Mehrfachbeauftragung eines Gestaltungskonzeptes für den Theaterplatz in der Heidelberger Altstadt auf Basis der Ergebnisse der Bürgerbeteiligung

Protokoll der Auswahlkommission

Protokoll der Auswahlkommission am 14.10.2013

Stötzer Landschaftsarchitekten, Freiburg**Neuinszenierung: Theaterplatz Heidelberg ***

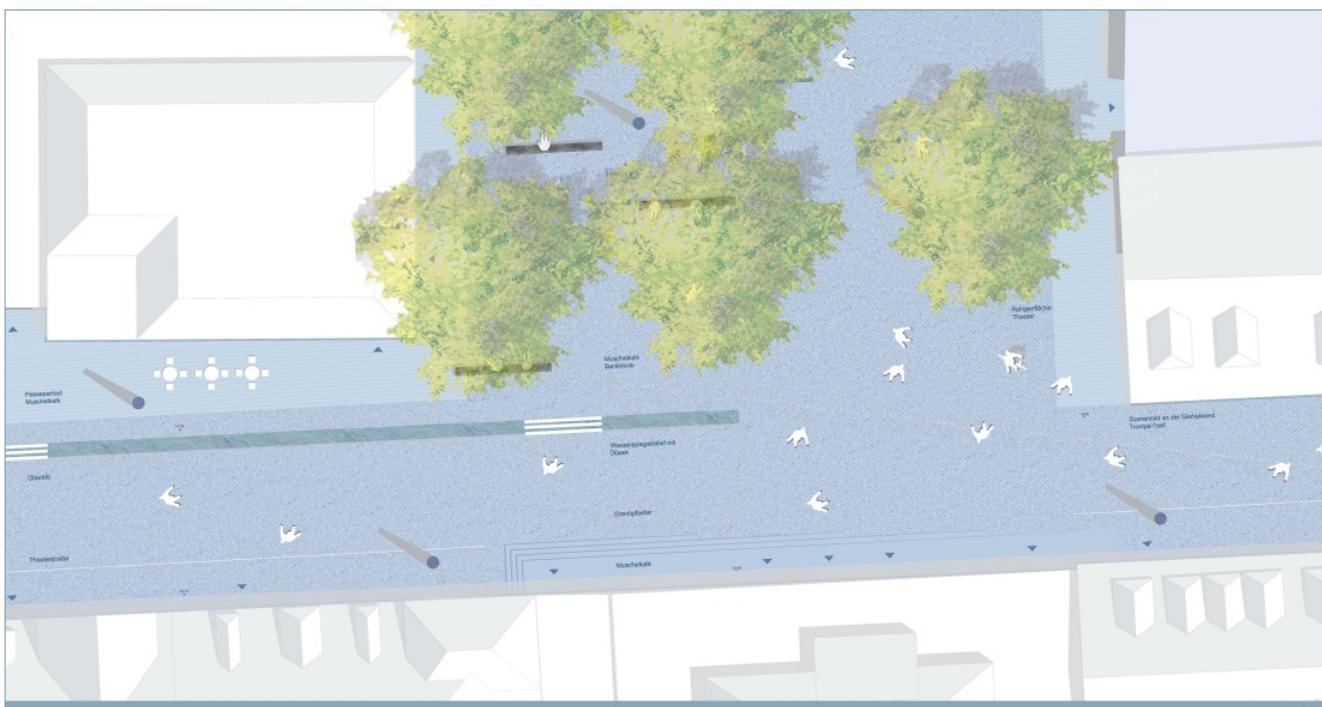
Die Aspekte Grünelemente und Gliederung des Platzes durch Möblierung wurden nicht eingehalten. Die Arbeit richtet den Platz auf das Theater aus und unterstreicht dies durch die Anordnung der Möblierung. Die Lichtperformance Stelen werden hinsichtlich der Bedienung als zu aufwändig eingeschätzt. Positiv wird die einheitliche Gestaltung der Platzfläche mit der Einbeziehung der Theaterstraße gesehen. Als kritisch wird die fehlende Abtrennung zwischen den Fahrzonen und der Platzfläche gesehen.

Mu.T Garten- und Landschaftsarchitekten Ludwigshafen

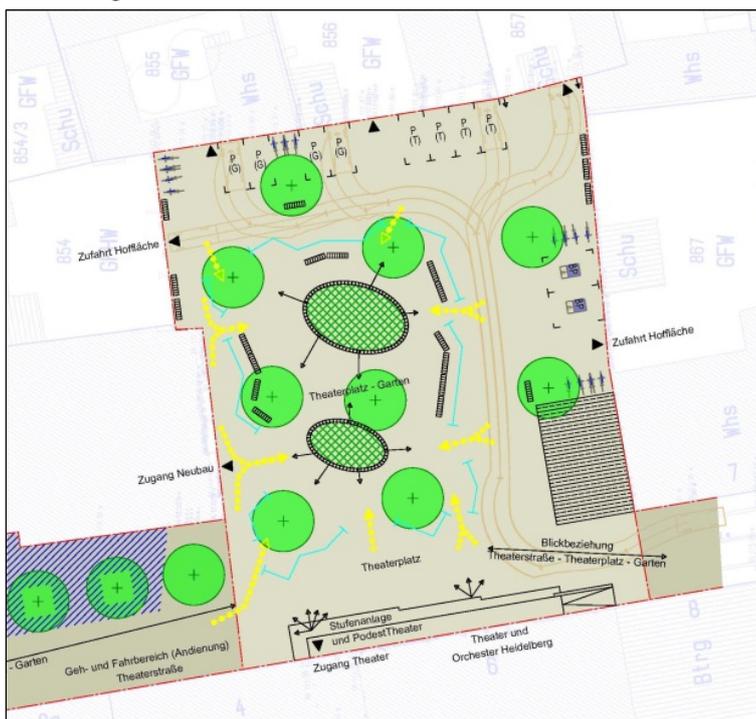
Die Arbeit wird als zu abgeschlossen, introvertiert angesehen, die Paravents schaffen zwar eine klare Trennung, engen den Platz selbst aber auch optisch ein und verstellen die Blickbeziehungen zum Theater. Weiterhin wird hier eine Anfälligkeit für Vandalismus und Verunreinigungen befürchtet. Der technische Aufwand für die Wassersprühanlage wird als hoch eingeschätzt.
